Budynek B Instytutu Centrum Zdrowia Matki Polki

stanu ochrony przeciwpożarowej dla budynku B" Instytutu Centrum

Rzut parteru - poziom 0	1200	3
-------------------------	------	---

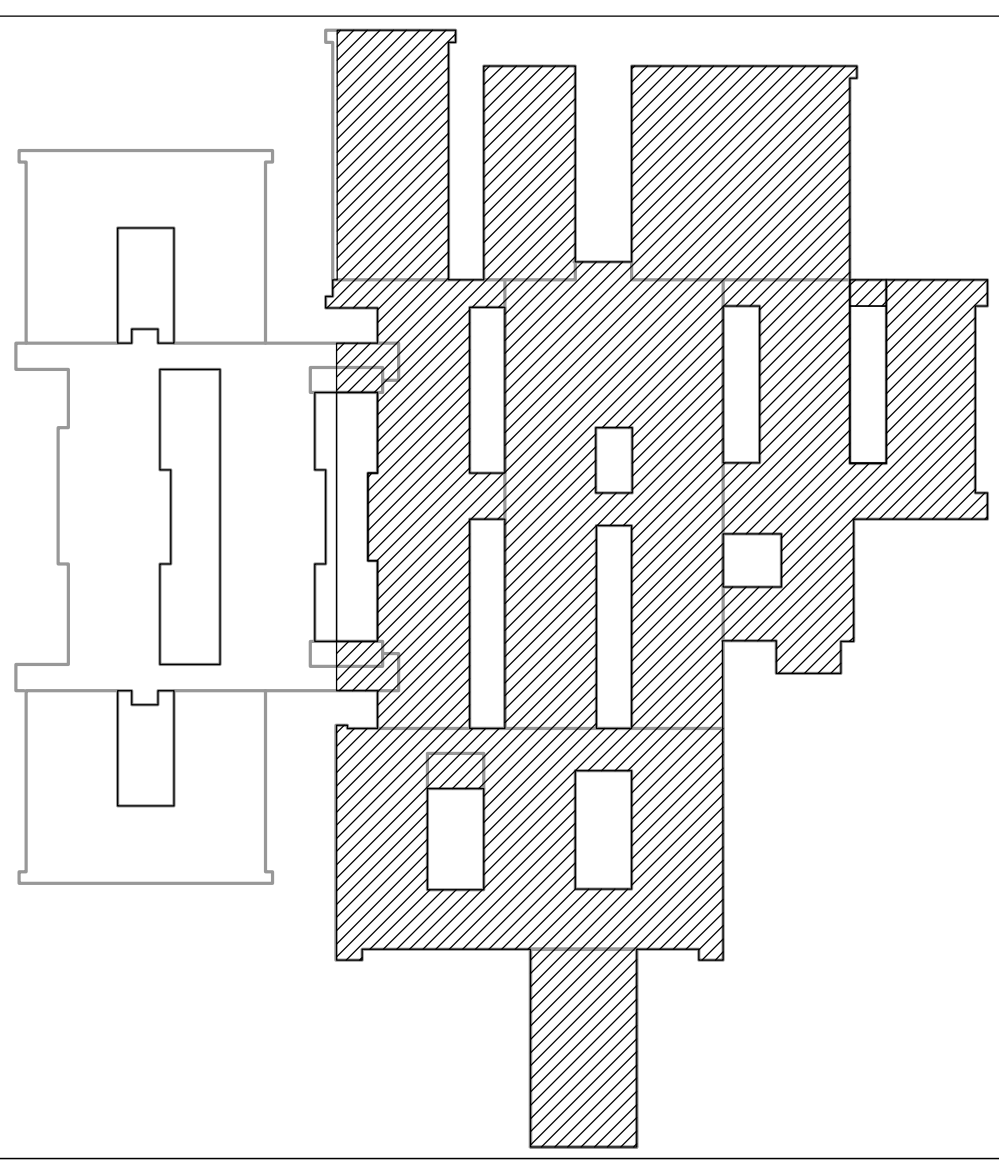
Obszar zaklasyfikowany jako hol, pozostawienie ścian działowych w lokalach handlowo-usługowych bez wymaganej klasy odporności ogniowej
